SERVICE INFO

Neue Spannrolle 531 0859 10

Komplette Abdeckung der Motoren D5204 und D5244

Bild 1: 531 0859 10 – Neue Spannrolle

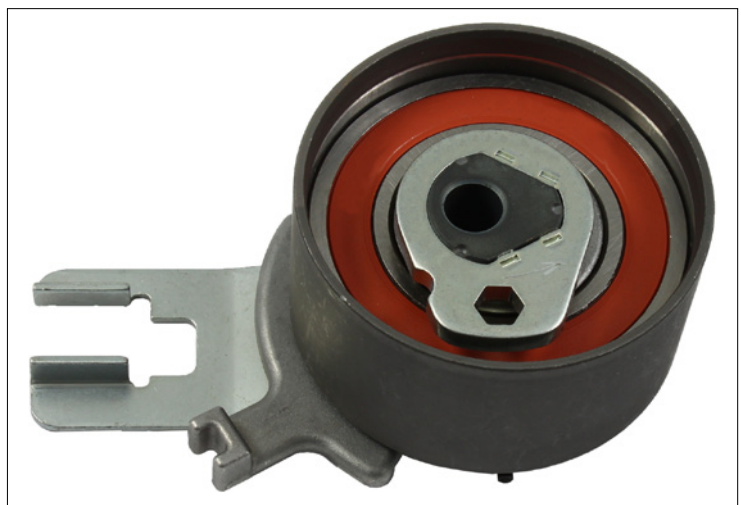
Bei den genannten Fahrzeugen kann die Spannrolle 531 0515 10 (Bild 2) nur für einen begrenzten Bereich von Motornummern verwendet werden.

Aus diesem Grund hat Schaeffler Automotive Aftermarket die neue Spannrolle 531 0859 10 (Bild 1) entwickelt. Diese deckt alle D5204- und D5244-Motoren über den kompletten Bauzeitraum ab.

Optisch unterscheiden sich die beiden Spannrollen lediglich in der Ausführung des Einstellzeigers.

Das Kit 530 0504 10, mit der Spannrolle 531 0515 10, wird durch das Kit 530 0582 10 mit der neuen Spannrolle ersetzt.
